2.この競技課題図面において、下記のような要望があれば記入してください。

課題D

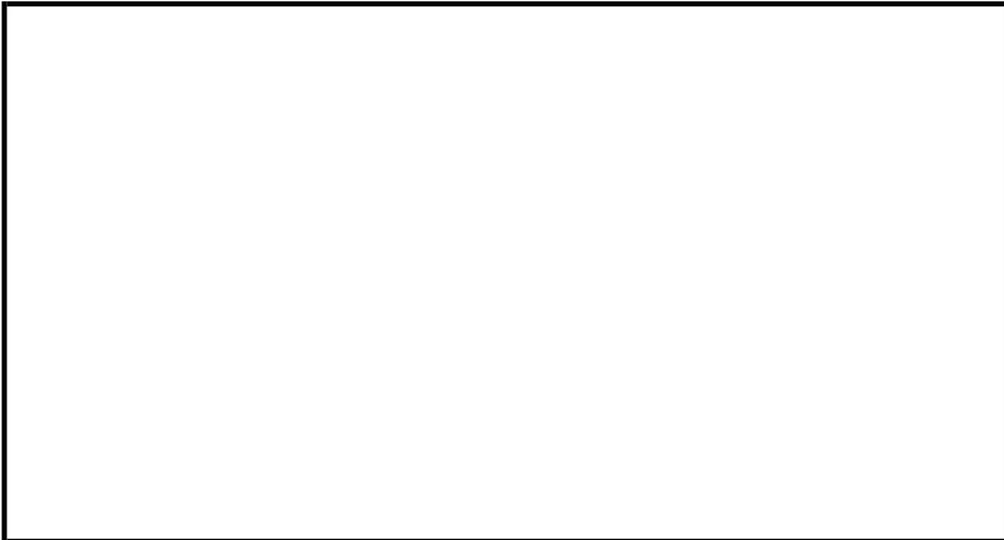
- この競技課題デザインとして修正したほうがもっと良い課題になると感じる場所

・部品④の赤枠内の幅0.5mmの面が無くなると磨きやすくなると思います。

ご検討宜しくお願い致します。

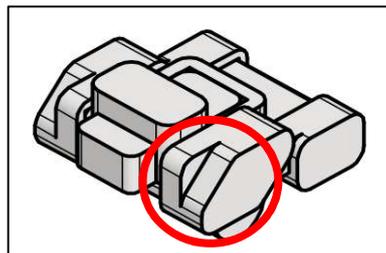
●この競技課題デザインとして修正したほうがもっと良い課題になると感じるところ

斜面形状が追加できると全体的な  
課題難易度UPにつながると思います。

・課題Lのような斜面形状であれば、現状の形をそこまで変えずに追加できると考えます。

D

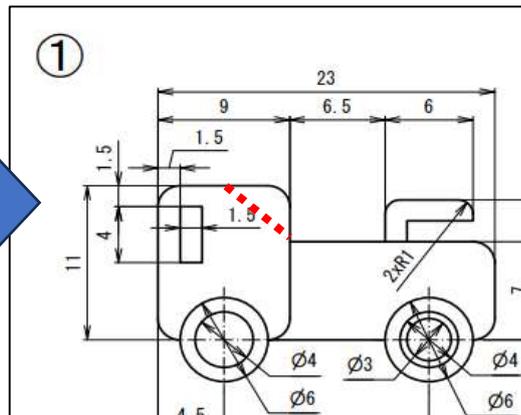
●この競技課題デザインとして修正したほうがもっと良い課題になると感じる場所

①、②部品が完全なミラー形状という点について、難易度や採点しやすさの観点から1部分違う要素を取入れても良いのではないかと感じます
